From 5.1, 2, e <J 5.1, 2, e msterdam.nl>
Subject **FW: legalisatie-onderzoek afvoerpijp Elandsgracht 140 vragen**
To 5.1, 2, e <c 5.1, 2, e msterdam.nl>
Date March 11, 2026, 11:08:11 AM CET

Van: 5.1, 2, e 5.1, 2, e msterdam.nl>
Verzonden: woensdag 11 maart 2026 11:06
Aan: 5.1, 2, e <J 5.1, 2, e msterdam.nl>
Onderwerp: FW: legalisatie-onderzoek afvoerpijp Elandsgracht 140 vragen

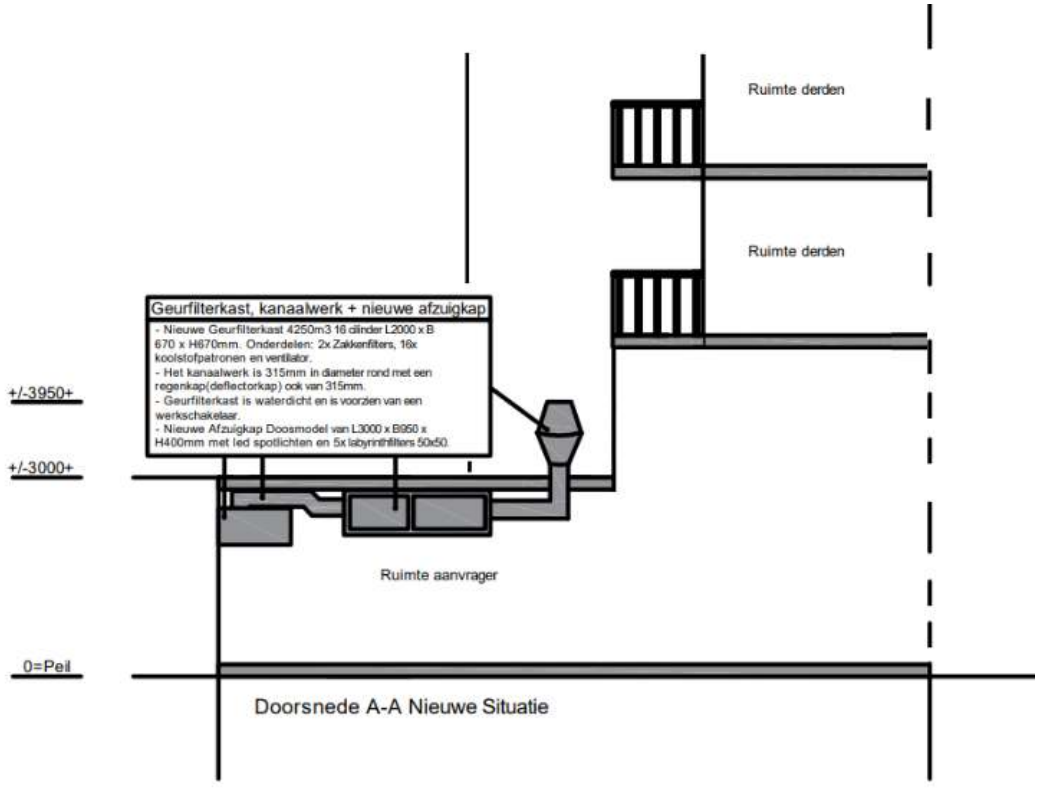
De huidige situatie is nu anders dan vergund.
Mbt de tekening hieronder; uit de foto's van de bouwinspecteur gemaakt tijdens de controle blijkt dat de afvoerpijp nu hoger is (door een geluidsdemper die geplaatst moest worden na geluidsklachten en een constatering van overtreding van de geluidsnormen) en dat deze nu uitkomt ten hoogte van de vloer van het eerste balkon. Dus niet onder het balkon zoals hieronder op tekening weergegeven.

De beoordeling heeft primair op de foto's plaatsgevonden. Verder heb ik voor het legalisatieonderzoek de tekening zelf een beetje aangepast zodat ook duidelijk was voor COK en R&D dat de afvoerpijp niet onder de balkons zit maar ervoor. R&D heeft wel de kanttekening dat de demper technisch noodzakelijk moet zijn en dat is die als er geluidsklachten zijn/waren zonder demper.

Volgens mij blijkt uit het rapport van bevindingen dat de tekeningen die bij de aanvraag omgevingsvergunning zijn ingediend en die dus vergund zijn, niet overeenkomen met de werkelijke situatie. De balkons zijn in het echt veel dieper. De pijp staat dus naast de balkons en niet eronder.
Maakt dit nog verschil voor het advies van R&D?
